製品分類	MPU&MCU	発行番号	TN-SH7-A708A/J	Rev.	第1版
題名	SH7780 外形寸法図の訂正		情報分類	技術情報	
適用製品	SH7780 グループ	対象ロット等	関連資料	SH7780 ハードウェアマニュアル Rev.1.00 2006年1月11日 (RJ09B0221-0100)	
		全ロット

SH7780 の外形寸法図について訂正があります。

図 E.1 外形寸法図 (449ピン BGA)

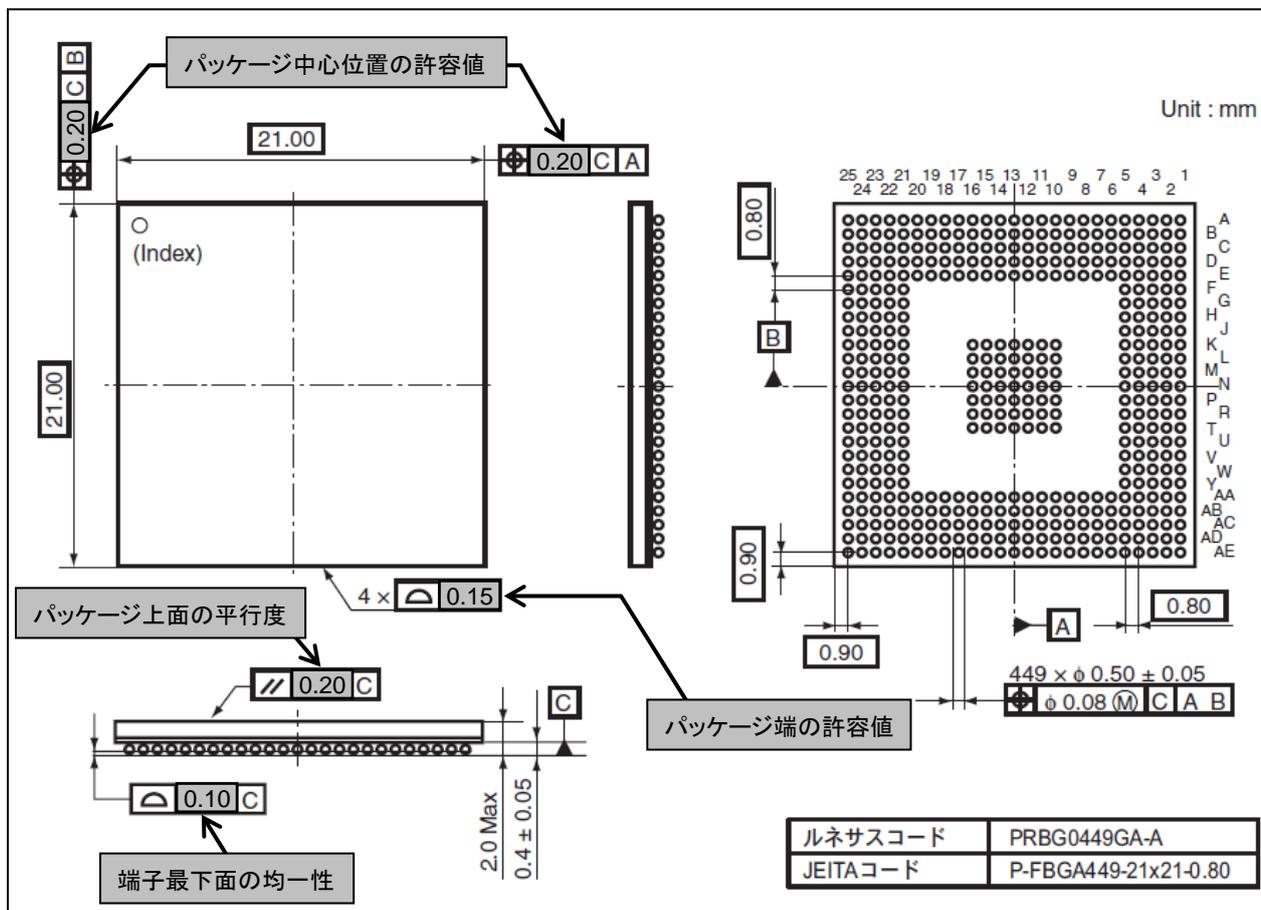
- 外形寸法図の訂正 (関連資料 付録-35、付録 E. 外形寸法図)

矢印で示した各公差が訂正となります。

呼 称	照合文字	公差記号	データム		訂正前	訂正後	単位
			第1	第2			
パッケージ中心位置の許容値	w	\oplus	C	A	0.30	0.20	mm
			C	B	0.30	0.20	mm
パッケージ上面の平行度	y1	//	C	—	0.35	0.20	mm
パッケージ端の許容値	v	$\frac{1}{2}$	—	—	0.20	0.15	mm
端子最下面の均一性	y		C	—	0.15	0.10	mm
